EXAMEN PREALABLE DE LA CONCEPTION D'UNE INSTALLATION D'ASSAINISSEMENT NON COLLECTIF

ASSAINISSEMENT NON COLLECTIF

Avis sur projet d'installation nouvelle

Dossier n° ANC-2021-262 AB

Plan de masse validé (sans échelle) :

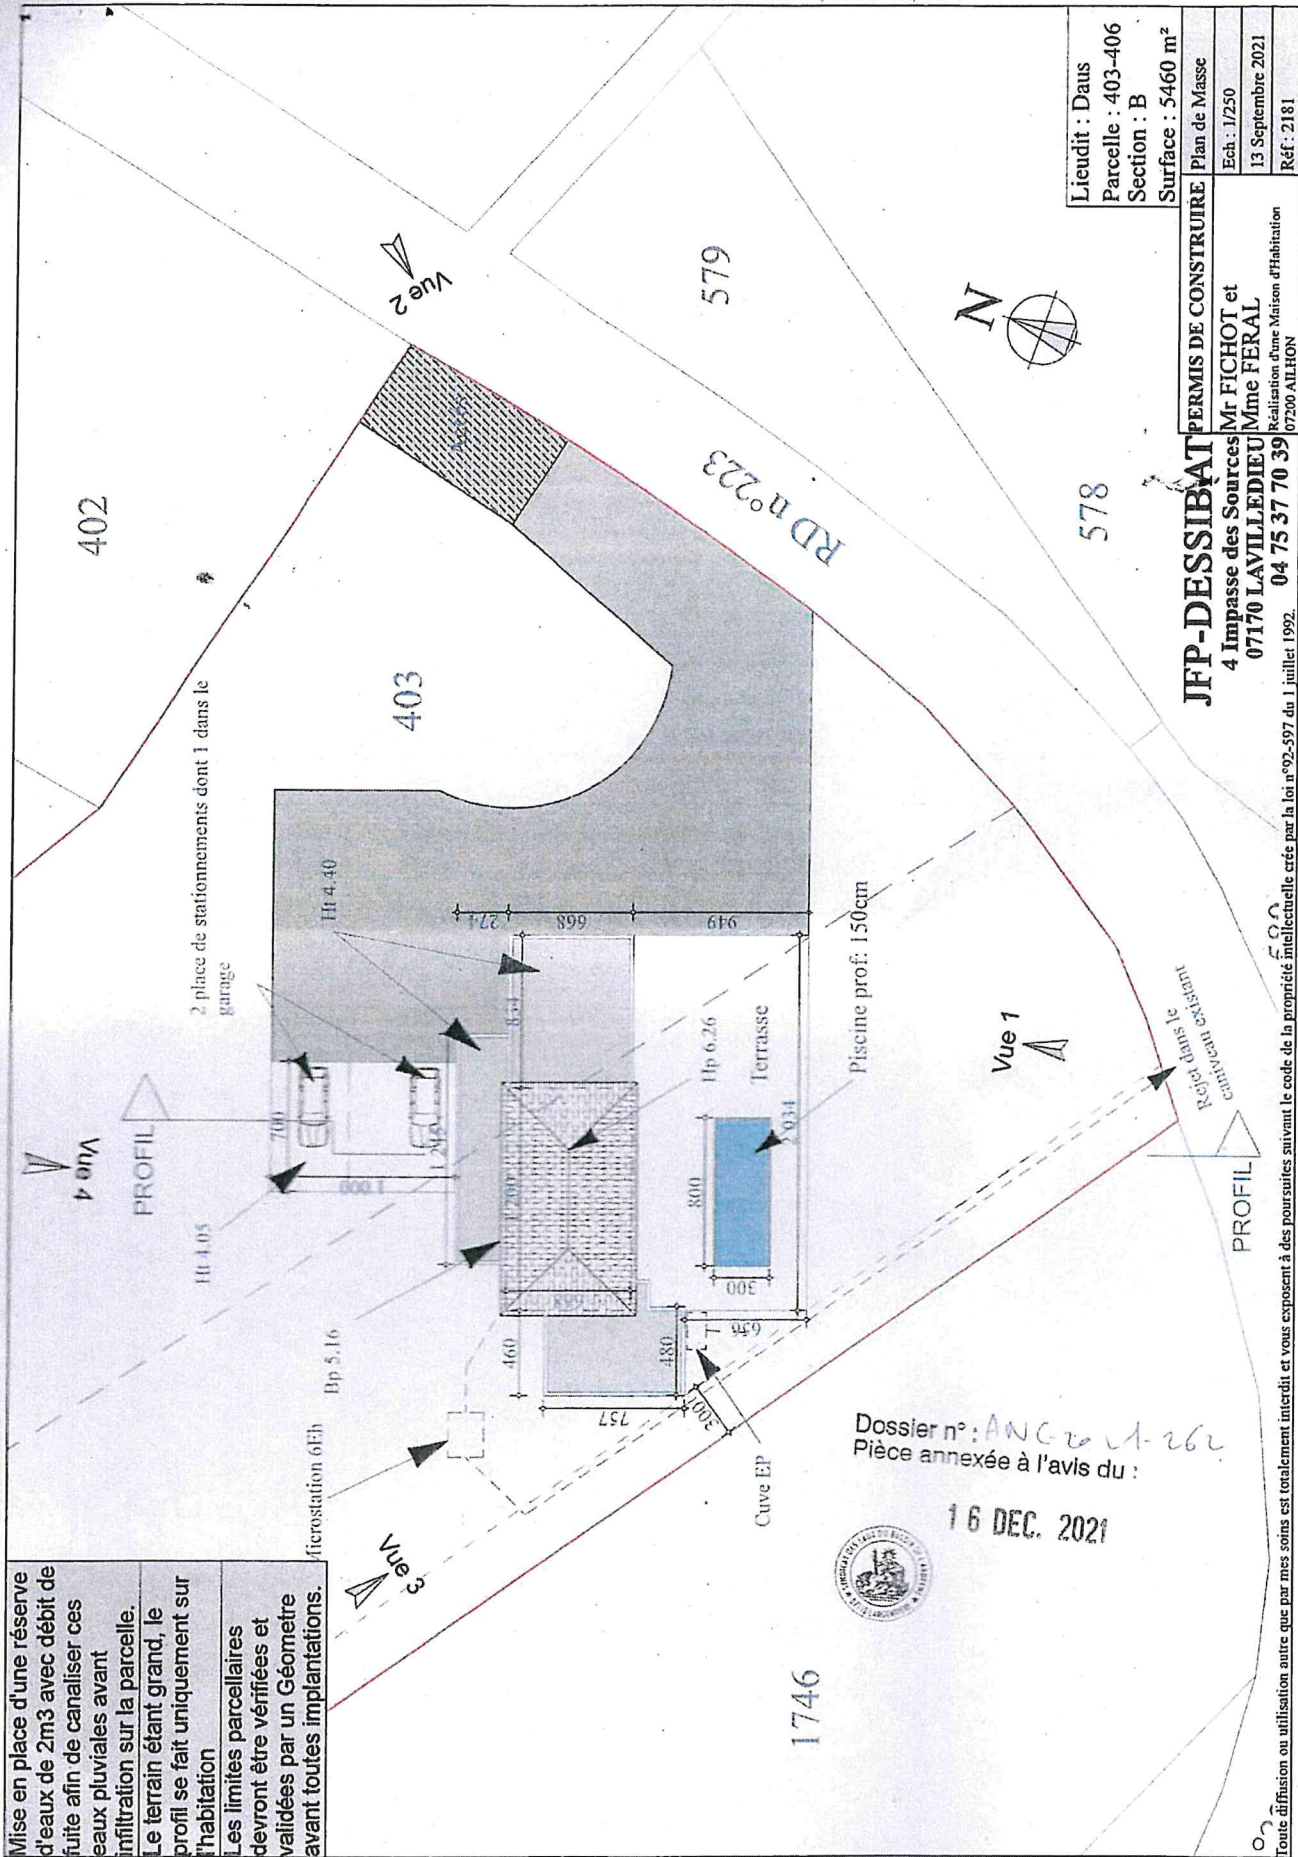
FAVORABLE SANS RESERVE

- Avis rendu sur la base de l'étude de filière du cabinet pole expert en date du 01/12/2021.
- Le dispositif devra être réalisé conformément à l'étude de pole expert.
- Ce dispositif ne peut être installé pour fonctionner par intermittence (maison secondaire, gîtes,...).
- Le pétitionnaire devra particulièrement veiller au respect de la distance minimale réglementaire de 3 m par rapport à la parcelle B1746 au sud (filière agréée et rejet)
- Le rejet d'eaux traitées dans le réseau pluvial devra être réalisé conformément aux prescriptions techniques exigées par le département (voir autorisation).
